改善箇所説明図

G650X Moto

基準不適合発生箇所

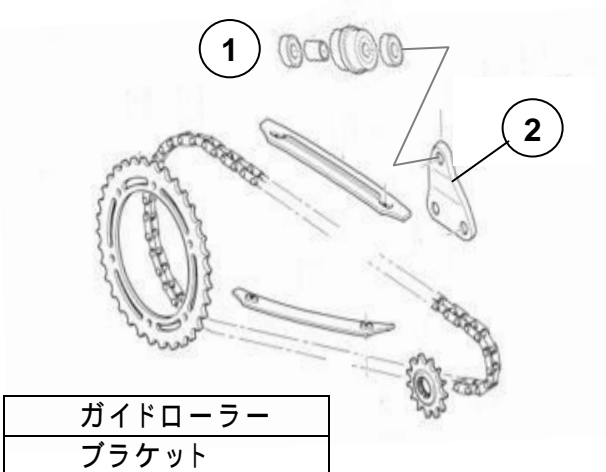
ガイドローラー
ブラケット

駆動チェーン上部のガイドローラー固定ブラケットの強度が不足しているため、車体が最大に沈み込んだ場合に当該ブラケットが破損することがある。そのため、破損したブラケットおよび上部ローラーが脱落し、最悪の場合、破損したブラケットの破片がチェーンとスプロケットの間に挟まり、リアスプロケットが損傷する、又はリアホイールがロックするおそれがある。

改善措置の内容

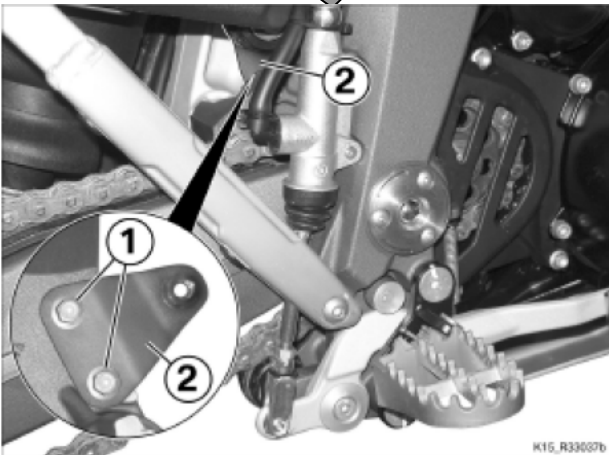
全車両、固定ブラケットを対策品と交換するとともに、付随するガイドローラーを新品と交換する。

注： は交換部品を示す

ブラケット固定部に白色のペイントを塗布する (図示とおり)
